# Risiken und Auswirkungen eines Brandes bei Stuttgart 21

# und Bewertung des aktuellen Brandschutzkonzepts der DB AG

Auftraggeber: Aktionsbündnis gegen Stuttgart 21 / Oktober 2018

Abb. 2.1.2 Nottreppenhäuser auf dem Bahnsteig gem. 6.PÄ, v. EBA genehmigt 04/2015

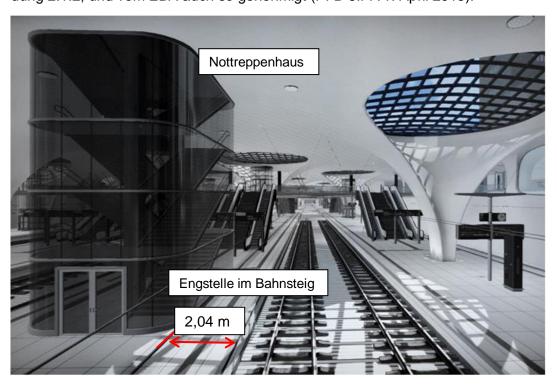
Zunächst wurden 2011 zusätzlich auf jedem Bahnsteig zwei Nottreppen mit je 2,4 m Breite mit Ausstieg über Falltüren auf das Dach der Tiefbahnsteighalle vorgesehen, s. nachstehende Abbildung 2.1.2, und vom EBA auch so genehmigt (PFB 6.PÄ v. April 2015).

Daraufhin hat die DB ihre <u>Planung erneut geändert</u> und will diese Fluchttreppen nunmehr an die beiden Bahnsteigenden hinter die Hallenwand zum Tunnel hin verschieben, wo sie über "Bodenklappen" ins Freie führen sollen. Die hierzu von der DB PSU 2016 beantragte 18. Planänderung (18. PÄ) wurde am 19.3.2018 vom EBA planfestgestellt. Diese Änderungs-Planfeststellung, die die 6. PÄ ersetzt, ist wiederum in mehrfacher Weise fehlerhaft und deshalb so nicht genehmigungsfähig, wie nachfolgend im Abschn. 3.3 ausführlich begründet wird.

Abb. 2.2.1 Fluchtweglängen / Ausschnitt aus Bild 8.142 "Fluchtweglänge" BSK S. 257

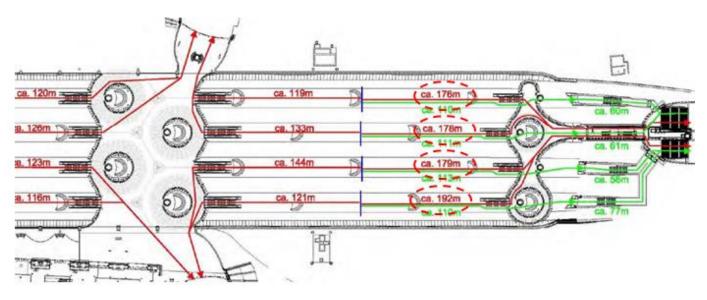
Die Bahn gibt im Änderungs-Antrag zur 18. Planänderung als "Vorzug" der Fluchttreppen-Verschiebung an, dadurch würde sich die "max. Fluchtwege von 150 m auf 145 m verkürzen". Abgesehen davon, dass diese behauptete Verkürzung der Fluchtwege um gerade mal 5 m sehr gering ist, steht dies auch im Widerspruch zu den Angaben über die Fluchtweglängen im Brandschutzkonzept BSK<sup>04)</sup>, s. nachstehende Abbildung 2.1.1; dort sind <u>Fluchtweglängen bis zu 192 m</u> angegeben! Offensichtlich macht die Bahn widersprüchliche Angaben selbst in ihren Planänderungsanträgen an das Eisenbahn-Bundesamt.

Abb. 2.3.1 "Fluchttreppen Nordkopf" / Längsschnitt

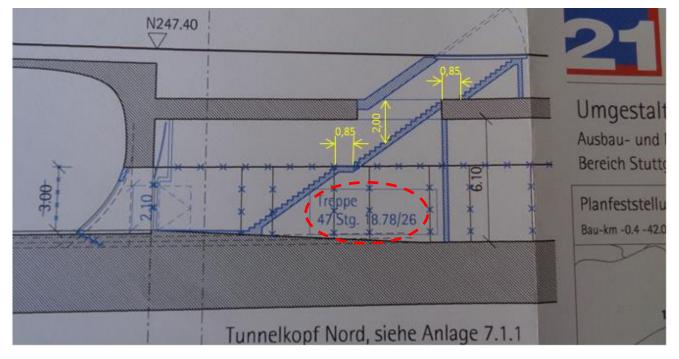
Mit der jetzt genehmigten 18. Planänderung sollen die notwendigen Fluchtwege an die beiden Bahnsteig-Enden verlegt werden, wo sie über unterirdische Fluchtgänge mit über 9 m hohen Treppen ins Freie führen sollen, s. folgende Abb. 2.3.1 "Fluchttreppen Nordkopf". Das Verschieben der Fluchttreppen an die Bahnsteigenden verlängert jedoch die Fluchtwege für die meisten Flüchtenden ganz erheblich und begünstigt und verstärkt die Staubildung an den davorliegenden Treppenblöcken beträchtlich, was die Räumung erschwert. Weitere Mängel sind u.a. die fragwürdigen Falltür-Ausgänge mittels "Bodenklappe" ins Freie als Notlösung, weil "Bauliche Zwangspunkte keine andere Lösung zuließen", wie es im Genehmigungs-Bescheid des Eisenbahn-Bundesamtes zur 18. PÄ heißt.

Diese Fluchtreppen sind jedoch zu steil und zur Entfluchtung größerer Menschenmengen nicht geeignet, s. hierzu nachfolgenden Längsschnitt Abb. 2.3.1 "Fluchttreppen Nordseite". Die hier jetzt vorgesehene Breite der Trittstufen ist mit 27 cm (Südkopf) bzw. 26 cm (Nordkopf) viel zu schmal. Die Länge eines handelsüblichen Schuhes Gr. 41/42 liegt bei 30 cm; ein erwachsener Normalbürger könnte auf einer solchen Treppe mit einer Stufenbreite von nur 26 oder 27 cm nicht voll auftreten; es besteht die Gefahr des Stolperns mit Abrutschen und Stürzen. Stürzt auch nur einer, reißt er alle andern mit sich oder liegt ihnen im Wege.

Damit kommen Stufenbreiten von nur 26 oder 27 cm, die kein volles Auftreten erlauben, für Fluchttreppen zur Entfluchtung mehrerer tausend Menschen nicht infrage. Dafür ist das Einhalten der Mindestanforderung nach DIN 18065 nicht ausreichend; nach v.g. DGUV-I 561 S. 15 sind 30–32 cm Stufenbreite erforderlich.

Abb. 2.4.1 **Fluchttreppe mit Falltür im Südkopf** / Ausschnitt aus Zeichng. 7.1.5.26 2C "Längsschnitt"

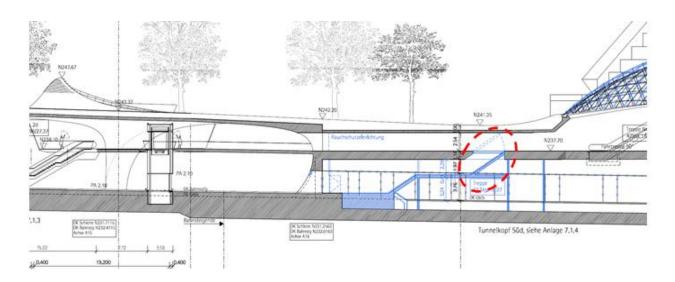
Am <u>Südkopf</u> mündet der Fluchtweg über die Fluchttreppe von Bahnsteig 3 auf Ebene E0 in den Ausgangs-Tunnel des Steges "C" mit einer <u>"Falltür" in der Decke</u>, die sich bei Brandalarm selbsttätig öffnen und so den Fluchtweg am Südende von Bahnsteig 3 freigeben soll, s. nachstehende Abb.2.4.1 Ausschnitt aus Zeichng. 7.1.5.26 2C "Längsschnitt 1-1" sowie Abb. 2.4.2 "Draufsicht Steg C mit Ausgang Staatsgalerie".

Abb. 3.4.1 Rollstuhl-Warteplätze vor Fluchttreppe Nord / Ausschnitt aus Zeichng. 10.2.8

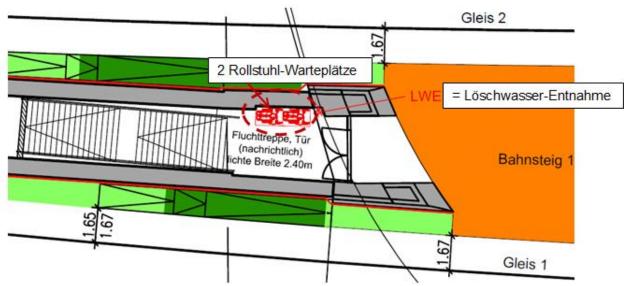
Die tatsächlich vorgesehene Anzahl der Rollstuhl-Warteplätze in den als "gesichert" angesehenen Zugangsfluren zu den Fluchttreppen an den beiden Bahnsteigenden wird nicht genannt und ist nur aus den "Rettungsplänen" ersichtlich. Danach sind lediglich zwei Rollstuhl-Warteplätze am Nordkopf und nur drei am Südkopf vorgesehen, s. nachstehenden Planausschnitt Abb. 3.4.1. Das ist bei weitem unzureichend.

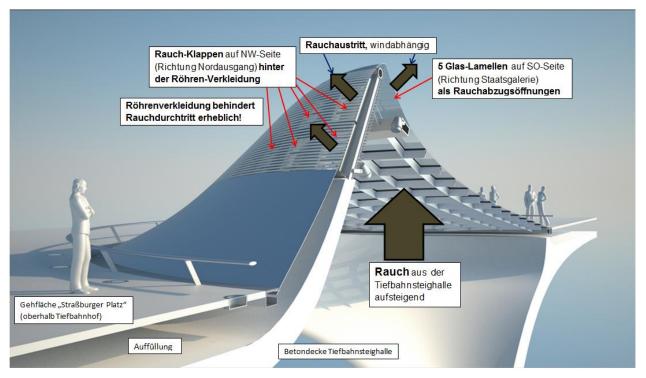
Die vorgesehene Anordnung der Rauchabzugsöffnungen in den 23 Regel-Lichtaugen auf dem über der S21-Tiefbahnsteighalle liegenden Straßburger Platz zeigt nachstehende Abb. 5.3.1.

Die Anordnung der Jalousie-Öffnungen in der steil aufragenden Spitze der Lichtaugen ist denkbar ungeeignet für den ungehinderten Rauchaustritt. Die Draufsicht in Bild 8.37 stimmt überdies auch nicht mit der Darstellung in Bild 12.3 überein. In der Draufsicht Abb. 5.6.1 [Bild 8.37 aus dem BSK<sup>04)</sup>] sind 18 kleinere trapezförmige NRWG unterschiedlicher Größe in einem 120°-Kreisbogen an der Außenrundung sowie eine größere Rechteck-Öffnung oben mittig in der Innenrundung der Lichtaugen-Schale oberhalb der Verglasung dargestellt. Die Lichtaugen-Achse liegt parallel zur Hallenachse, die nach West-Nordwest gerichtet ist. Die Hauptwindrichtung ist etwa unter 40° dazu aus West-Südwest.

Abb. 5.6.1 Öffenbare Flächen Lichtauge /Brandschutzkonzept BSK<sup>04)</sup> Abschn. 8.2.5.2.6, S. 154

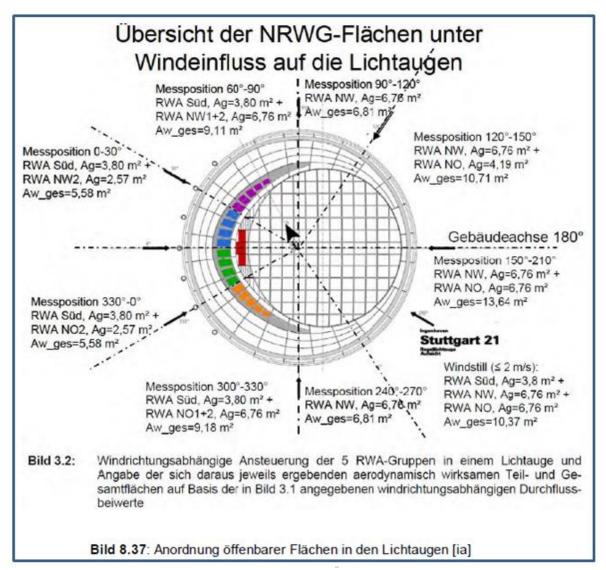
Die Angaben von BPK sind um bis zu 74 % größer als möglich und damit falsch.

Abb. 6.1.2 **Schwallbauwerk Süd**, Grundriss Zwischenebene für Gebläse-Aufstellung, Ausschnitt aus DB-Plan Anlage 7.1.4.8 "Schwallbauwerk Süd" als **leerer Plan**.

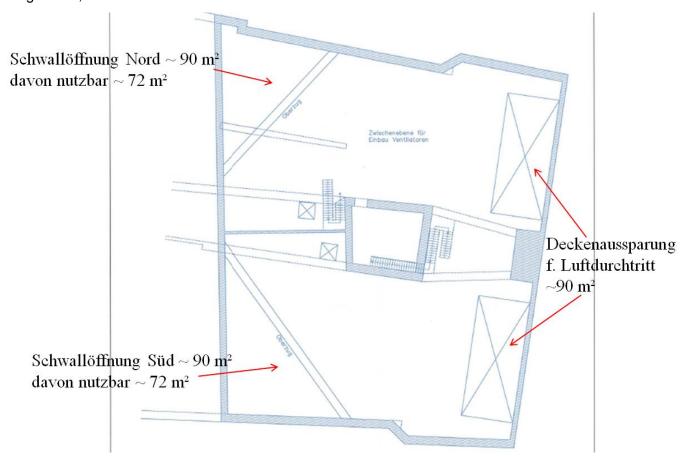
Die Planung der gesamten technischen Ausrüstung, für die das Bauwerk errichtet werden soll, liegt bis heute nicht vor; selbst die wenigen Angaben aus der "Entwurfsplanung" von HBI Haerter AG<sup>28]</sup> v. 24.11.2014 blieben unbeachtet. Die DB PSU hatte hierzu lediglich einen Plan mit vier großen Decken-Öffnungen und einer ansonsten leeren Fläche als Planänderungs-Unterlage eingereicht, s. nachstehende Abb. 6.1.2:

Wie bereits erwähnt, sind in den Plänen des Schwall- und Entrauchungsbauwerkes Süd, die dem Antrag auf Änderungsgenehmigung beigefügt waren, keinerlei Technische Anlagen und Ausrüstungen dargestellt, nicht einmal die zur Abgrenzung der einzelnen Bereiche zwingend notwendigen Zwischenwände, s. vorstehend in Abb. 6.1.2 auszugsweise wiedergegebenen DB-Plan Anlage 7.1.4.8 Grundriss "Zwischenebene".

Abb. 6.3.2 **EBw Sud / Aufsicht Zuluftanlagen** [aus HBI-Studie <sup>28</sup>/Abschn. 22.10 / S. 153]

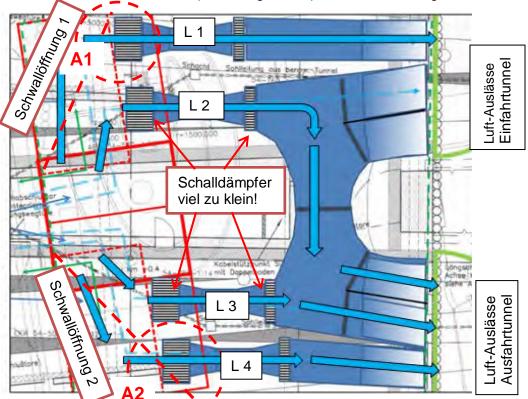
In v.g. "Entwurfsplanung" von HBI Haerter AG<sup>28]</sup> v. 24.11.2014 sind die Entrauchungsanlagen nur grob skizzenhaft dargestellt (Abb. 6.3.2); was als Entwurfsplanung nicht ausreicht.

Darin sind für das Schwall- und Entrauchungsbauwerk Süd die Axial-Großgebläse deutlich kürzer dargestellt als in den Entrauchungsbauwerken, für die bei gleicher Leistung HBI sogar 12 m Länge angegeben hat. Außerdem sind diese im SEBW Süd mit unzureichenden Schalldämpfern unmittelbar am Gebläse-ein- und -aus-tritt versehen, was so gar nicht möglich ist, s. nachfolgende Abb. 6.3.2 "Aufsicht" u. 7.3.3 "Längsschnitt" aus v.g. "Entwurfsplanung" von HBI Haerter AG<sup>28]</sup>. Dennoch reichen diese in die (nicht dargestellte) Schwallluftöffnung hinein.

Die Sinnhaftigkeit der in der sogen. "Entwurfsplanung"<sup>28]</sup> von HBI vorgesehene Luftführung auf der Druckseite der Großgebläse ist strömungstechnisch nicht nachvollziehbar. Wie aus Abb. 6.3.2 hervorgeht, ist jedem der Gebläse L1–L4 ein eigener abgetrennter Luftkanal bis zum Auslass in der Bodenöffnung zugeordnet, wobei die jeweils außen liegenden Gebläse L1 und L4 nur auf ein Drittel der Auslassöffnung arbeiten, die dazwischen liegenden Gebläse L2 und L3 hingegen jeweils auf zwei Drittel. Das macht keinen Sinn; die Austrittsgeschwindigkeiten der nebeneinander liegenden Auslässe werden sehr unterschiedlich sein (im Verhältnis 1 : 2); die Luftströmungen im Tunnel werden von den Vorgaben stark abweichend beeinflusst.

Abb. 6.3.4 **Schwallbauwerk Süd**, Grundriss Zwischenebene für Gebläse-Aufstellung, Ausschnitt aus DB-Plan Anlage 7.1.4.8 "Schwallbauwerk Süd"

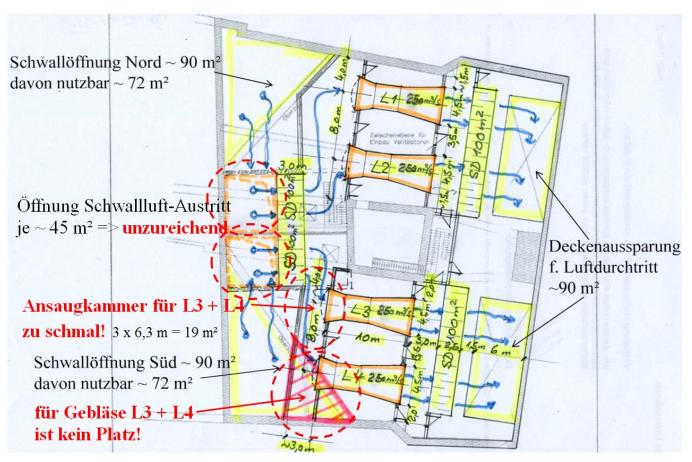
In den beiden nachfolgenden Planausschnitten Abb. 6.3.4 "Schwallbauwerk Süd, Grundriss Zwischenebene für Gebläse-Aufstellung" und Abb. 6.3.5 "Schwallbauwerk Süd, Längsschnitt Achse L3 Gebläse-Aufstellung" ist die allein mögliche Anordnung der vier Axial-Großgebläse L1-L4 sowie der notwendigen Schalldämpfer SD auf der Saug- und auf der Druckseite mitsamt den notwendigen Trennwänden zur luftseitigen Abtrennung der einzelnen Funktionsbereiche vom Verfasser dargestellt.

Der im Schwallbauwerk Süd vorgesehene Raumbereich ist unzureichend für die gemeinsame Anordnung der Schwallluftwege sowie der vier Axial-Großgebläse samt erforderlicher Schalldämpfer. Die DB PSU als Verfahrenträgerin hat versäumt, den Raumbedarf durch eine belastbare Entwurfsplanung der Technischen Ausrüstung zu ermitteln und nachzuweisen.

Abb. 7.9.1 Grundriss Entrauchungsbauwerk Heilbronner Straße / Quelle HBl<sup>28]</sup> S.42

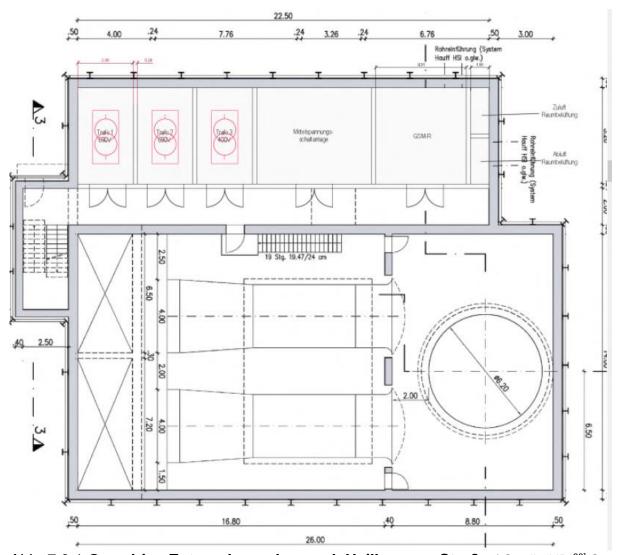
Mit dem Bau des Entrauchungsbauwerkes [EBW] "Heilbronner Straße" wurde 2015 begonnen; seit Frühjahr 2016 ist die Baustelle eingestellt; bislang ist nur die unterste Decke betoniert

Ein vernünftiger und sicherer Zuluft-/Abluft-Wechselbetrieb ist nur möglich mit jeweils eigenen Gebläsen für Zuluft und für Abluft, insgesamt also 4 Stck. je EBW. Die Zuluft-Gebläse müssen dazu den Abluft-Gebläsen entgegengesetzt angeordnet werden. Dafür ist jedoch in den geplanten bzw. bereits im Bau befindlichen Entrauchungsbauwerken "Prag" und "Heilbronner Straße" kein Platz vorgesehen! Die aus vorstehender, der HBI-Untersuchung<sup>28]</sup> aus Abschn. 6.4 / S. 42 entnommene, Grundriss-Darstellung Abb. 7.9.1 bietet nur Platz für zwei Gebläse.

Abb. 7.9.3.2 Luftführung "Umschaltbetrieb" / fehlerhafte Planung von HBI<sup>28]</sup>

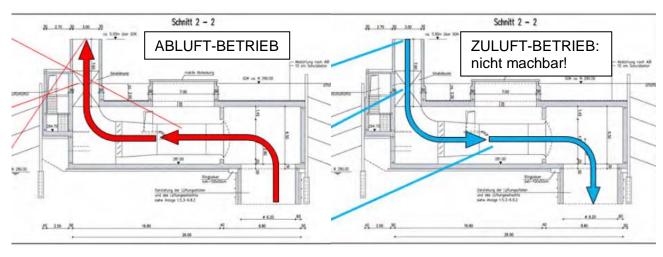
Das ist strömungstechnisch so jedoch nicht möglich!
